REACTIENOTA ZIENSWIJZEN ONTWERP-BESTEMMINGSPLAN
BEDRIJVENTERREIN SOMBEEK IV TE DENEKAMP

Behorende bij raadsbesluit dd. 19 september 2017

Notitie

Sombeek IV, invloed op ont- en afwatering Nordhornsestraat 132 te Denekamp

Figuur 1.1 Huidige situatie afwatering van het perceel van de heer Tijhuis

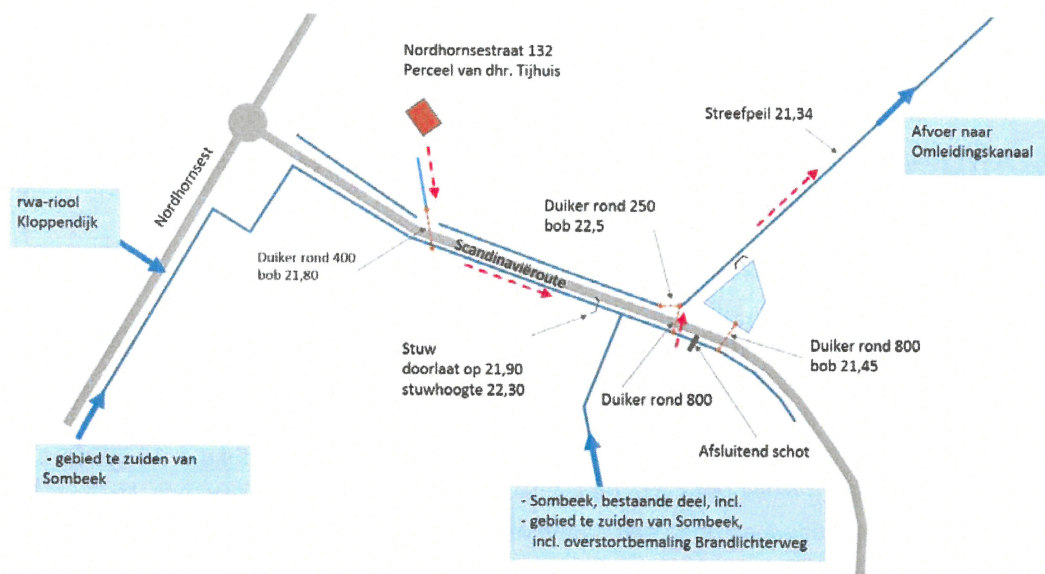
1. Vraagt hij zich af wie de eigenaar wordt van de watergang ten zuiden van de Scandinaviërout. Dit in verband met het beheer en onderhoud en de afvoercapaciteit van de watergang
2. Twijfelt hij of zijn woning voldoende zal zijn drooggelegd na de realisatie van de uitbreiding
3. Geeft hij daarnaast aan dat elke vorm van overlast onacceptabel is

De duiker rond 400 mm onder de Scandinaviëroute is eigendom van de gemeente Dinkelland en wordt ook onderhouden door de gemeente. Als de uitbreiding gerealiseerd wordt wijzigt dit niet.

In de huidige situatie is de watergang langs de zuidzijde van de Scandinaviëroute in eigendom bij de gemeente Dinkelland en deze wordt onderhouden door waterschap Vechtstromen. Door de ontwikkeling van de uitbreiding verandert de eigendomssituatie van de watergang langs de zuidzijde van de Scandinaviëroute niet. Ook het beheer en onderhoud wijzigen niet. Het onderhoud blijft dus op hetzelfde niveau ten opzichte van de huidige situatie. De afvoersituatie verslechtert dus als gevolg van een gewijzigd beheer en onderhoud niet als de uitbreiding gerealiseerd wordt.

Ten aanzien van de afvoercapaciteit in relatie tot het beheer en onderhoud van de watergang van de watergang is de conclusie dat de situatie niet verandert. De gemeente blijft eigenaar van de watergang langs de zuidzijde van de Scandinaviëroutte en het waterschap blijft het beheer en het onderhoud uitvoeren. De afvoersituatie verslechtert dus niet ten opzichte van de huidige situatie

Afvoer huidige situatie

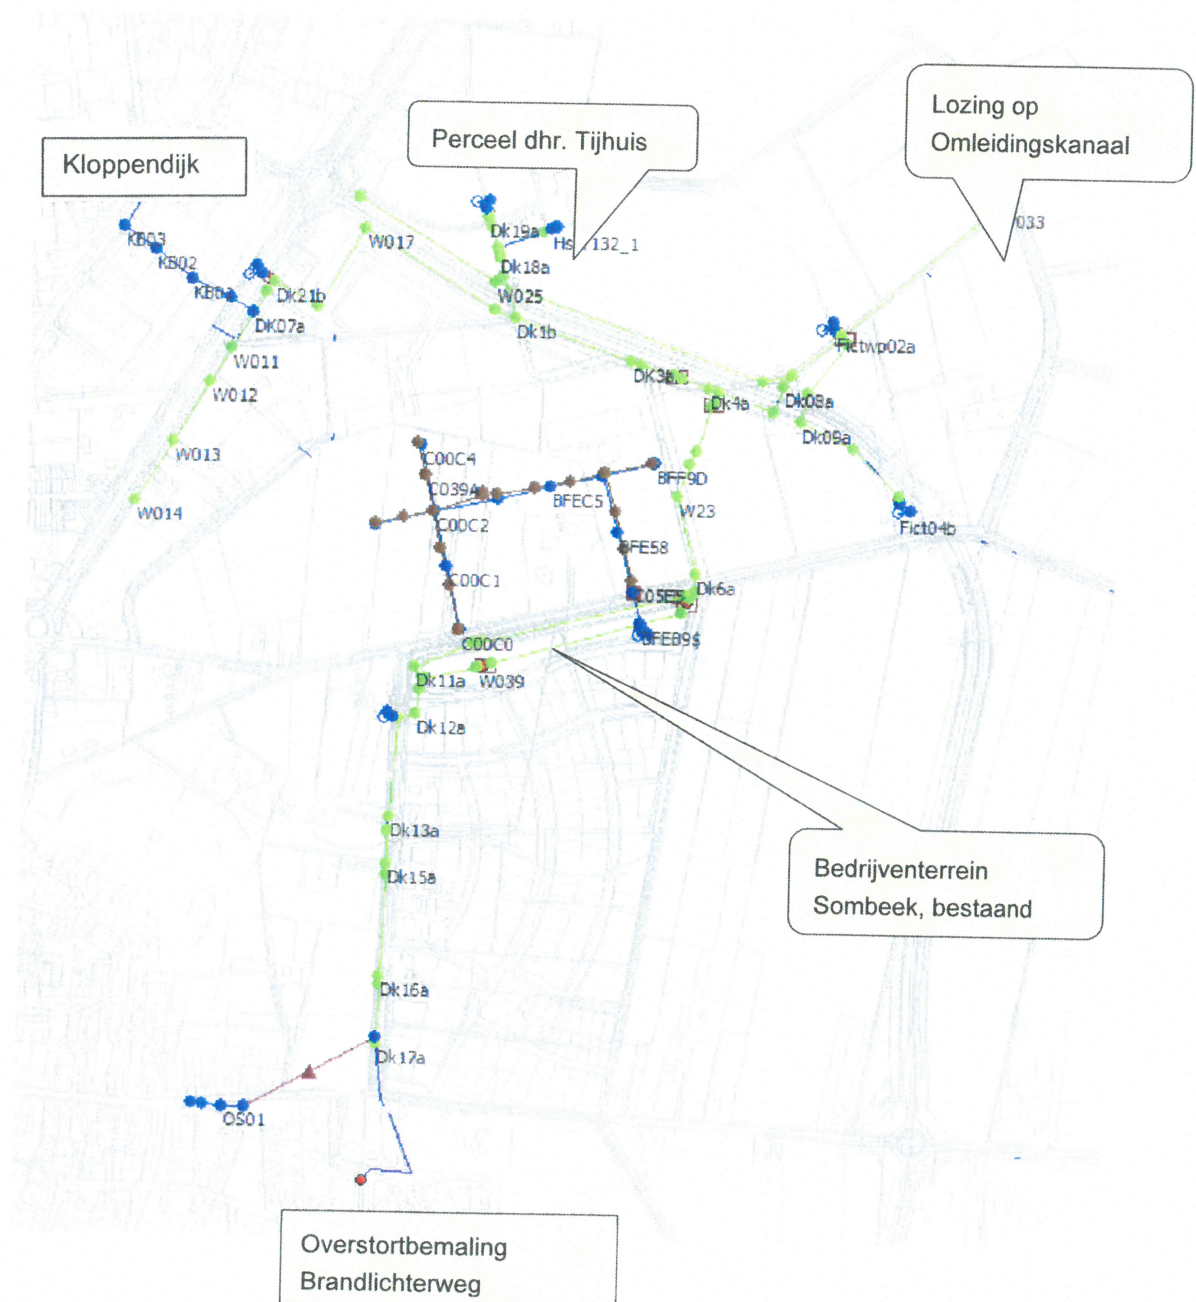
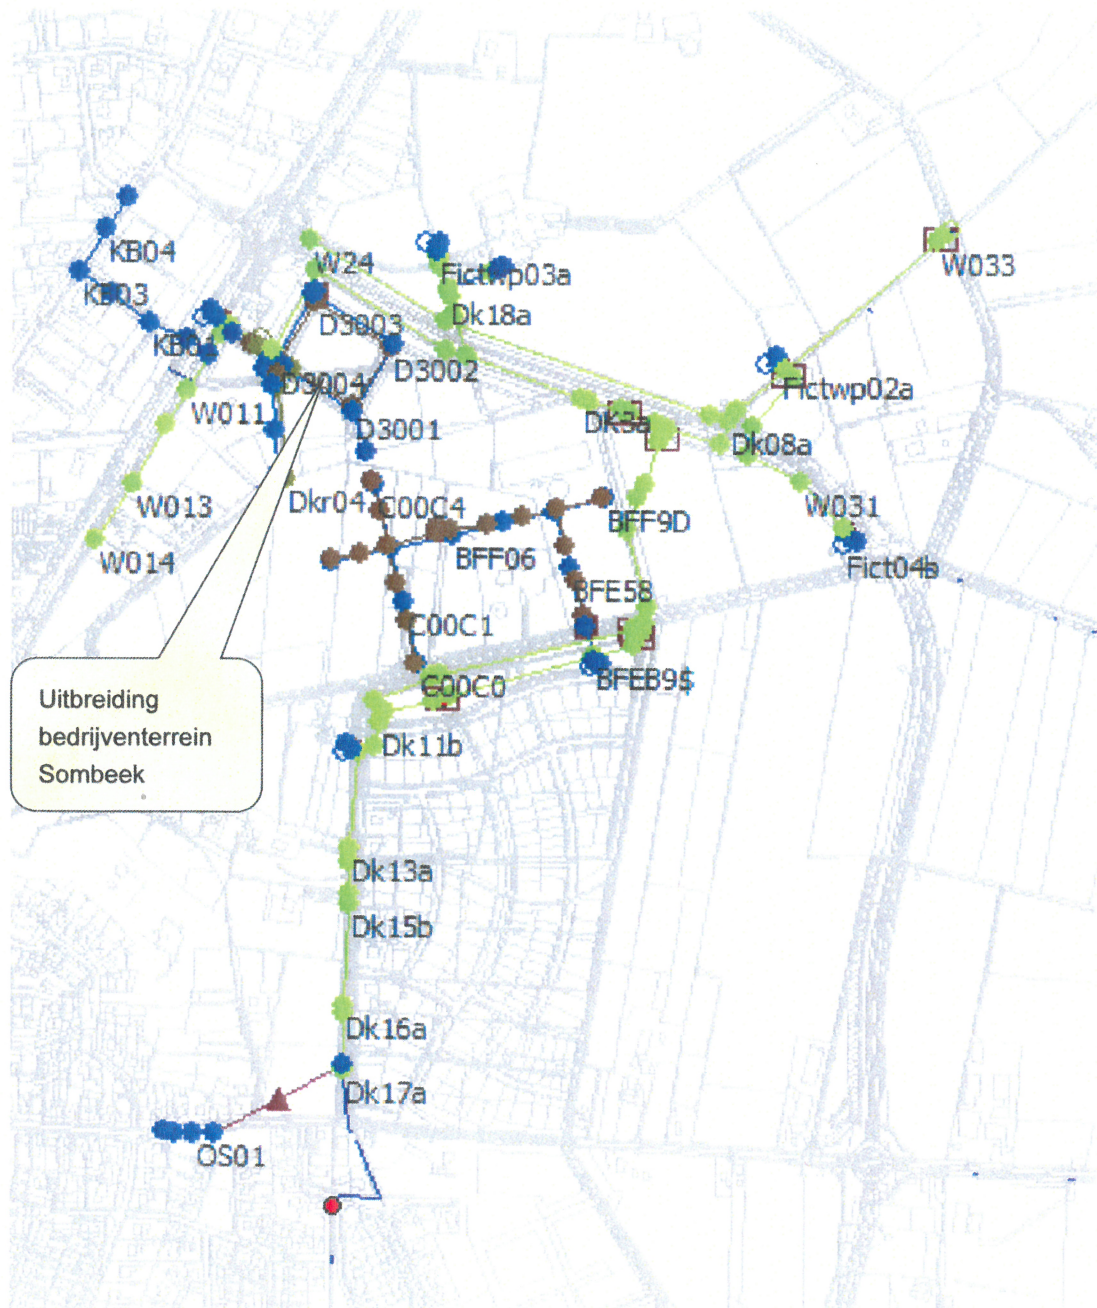
Een mogelijkheid waardoor wateroverlast zou kunnen ontstaan voor het perceel van de heer Tijhuis is als gevolg van de lozing uit het regenwaterriool van de uitbreiding tijdens een regenbui. Door de lozing is het mogelijk dat de afvoerende watergang dusdanig wordt belast dat het water dusdanig opstuwt en zorgt voor een dusdanige peilstijging in de watergangen rond het perceel van de heer Tijhuis dat overlast ontstaat.

Het peilverschil tussen de huidige en geprojecteerde situatie is klein omdat de stroomsnelheden (bijvoorbeeld 0,03 m/s bij bui 9) in de watergang langs de Scandinaviëroute laag zijn als gevolg van de relatief forse afmetingen van de watergang langs de Scandinaviëroute. Volgens de inmeting uit 2014 is de breedte van de watergang op de waterlijn watergang 4,1 m breed en bevindt deze zich 0,5 m onder de stuwhoogte. Daarnaast bevinden zich in het tracé stuwen waardoor de peilstijgingen over deeltrajecten niet sommeren, maar geheel of gedeeltelijk 'opgevangen' worden door de stuwhoogte te plaatse van stuwen.

Als laatste blijkt uit de modelberekeningen dat ook de afvoer van extra water als gevolg van neerslag geen negatieve effecten heeft op de afvoer van water vanaf het perceel van de heer Tijhuis. Als gevolg van de realisatie van de uitbreiding van het bedrijventerrein wordt bij een neerslaggebeurtenis met een herhalingstijd van 1 keer per 10 jaar een 3 cm hoger waterpeil berekend ter plaatse van het perceel van de heer Tijhuis. Deze peilstijging is zeer beperkt. Het maaiveldniveau ter plaatse van het perceel van de heer Tijhuis bedraagt circa +23,4 m NAP en de maximaal berekende waterstand ter plaatse van het perceel bij bui met een herhalingstijd van 1 keer per 10 jaar bedraagt 22,06 m NAP. De waking bedraagt ruim 1,3 m. Van overlast is geen sprake.

De algemene conclusie is dat de realisatie van de uitbreiding van het bedrijventerrein geen negatieve invloed heeft op de ont- en afwatering van het perceel van de heer Tijhuis.
